## IDEC ANNOUNCEMENT

公告号: A21-056

### CW系列照明控制元器件规格之更改

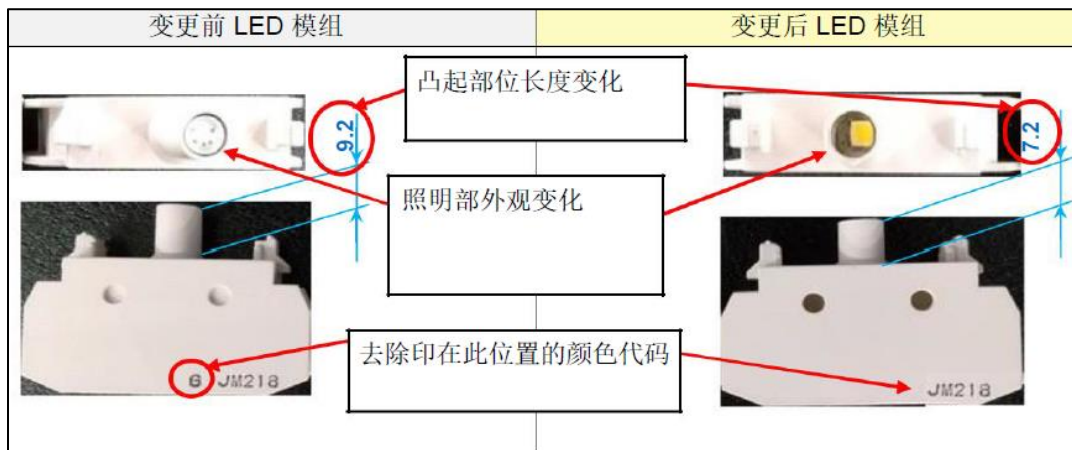
与 Push-in 开关和 HW、TW、TWE、TWS、TWN 和 TWND 系列螺丝端子（公告号 A20-049）相似，用于螺丝端子类型 CW 系列的 LED 模块因以下原因将从几种颜色变为仅一种：

因此，规格和 LED 模块型号将做如下更改。

1. 新的 LED 模块只有一种颜色，因此不需要⑥照明颜色代码（R / G / A / S / PW）。
2. 完成品型号不变。

### 外观

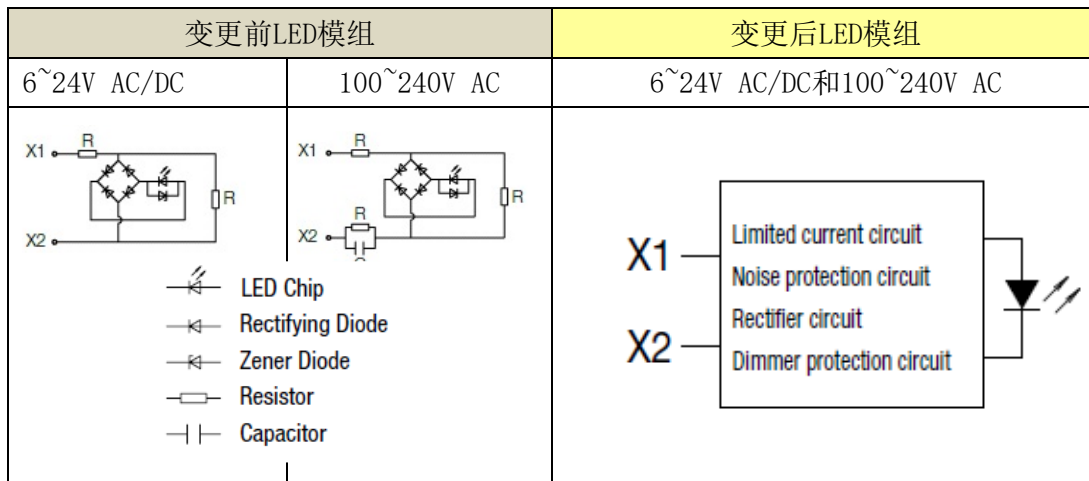
### 内部回路

参考 - CW 系列照明控制单元的照明

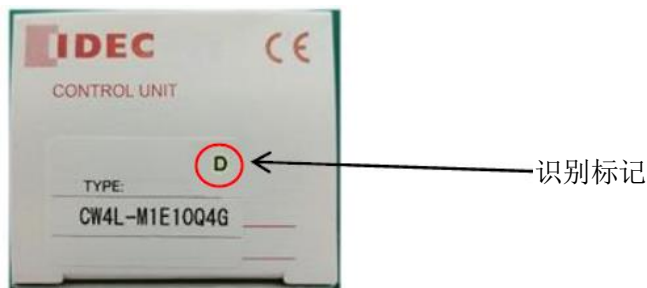
可以更清楚地区分 6 种颜色。
